02	29.11.2022	Zasilanie z ST11058 Szpitala+przewiert	IE-S1	NW	NW
REW.	DATA	OPIS	RYS.	SPR.	ZATW.

Projekt: ZADANIE NR 91 143 PN. "MODERNIZACJA, ROZBUDOWA I DOPOSAŻENIE 109 SZPITALA WOJSKOWEGO Z PRZYCHODNIĄ SP ZOZ – ETAP I"

NAZWA RYSUNKU
Schemat zasilania

Branża	Format	Skala	Nr rysunku	Rewizja
ELEKTRYCZNA	420x297	1:100	IE-S1	2

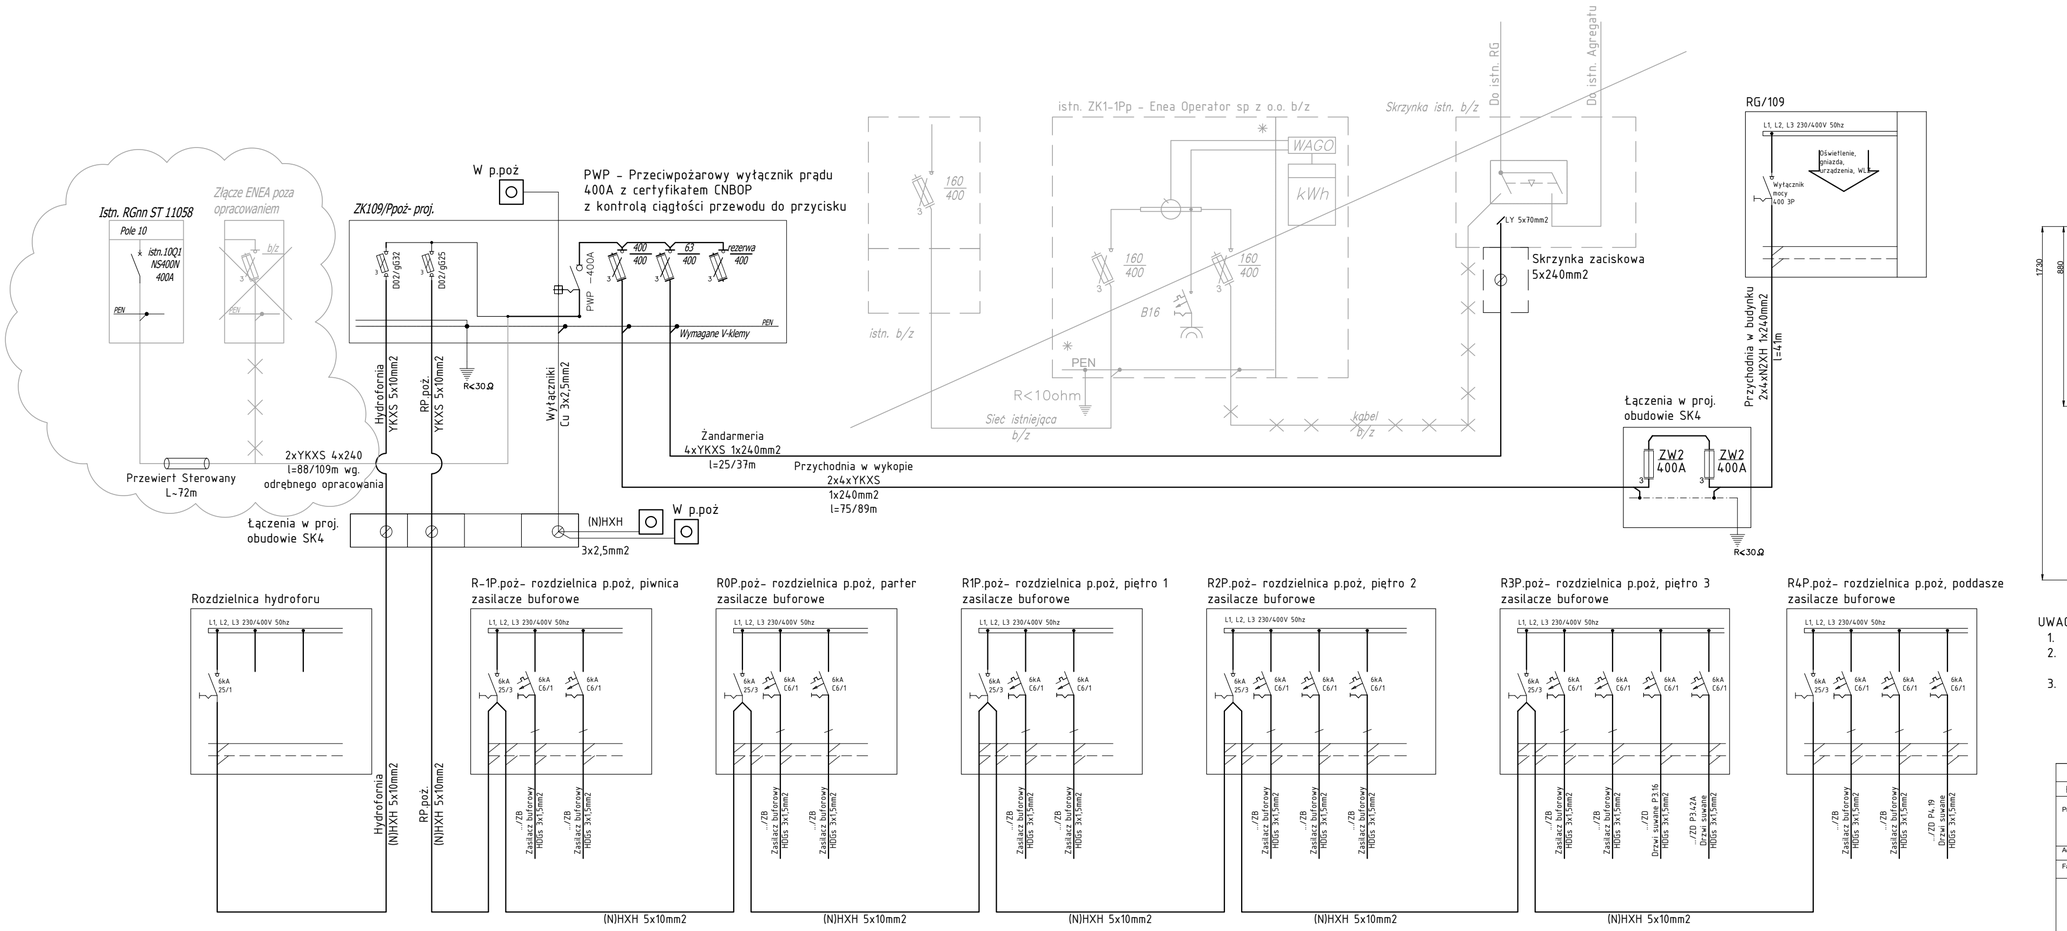
Rewizja 2
Zmiana widoku złącza ZK/109 p.poż.
Obudowa SK4 opisana jako projektowana.

Rewizja 1
Rezygnuje się z zasilania budynku ze złącza ENEA.
Budynek zostanie zasilony z istn. ST 11058 Szpitala.
Zmiany długości kabla zasilajacego do złącza ZK/109 p.poż
Przewidzieć demontaże układów pomiarowych.
Wykonawca przygotuje dokumenty na wypowiedzienie umowy dystrybucyjnej i przyłączeniowej na isł. układzie pomiarowym. zgłosi rozblombowanie licznika oraz zdemontuje licznik i przekaże protokoloranie zdemontowane elementy do ENEA.
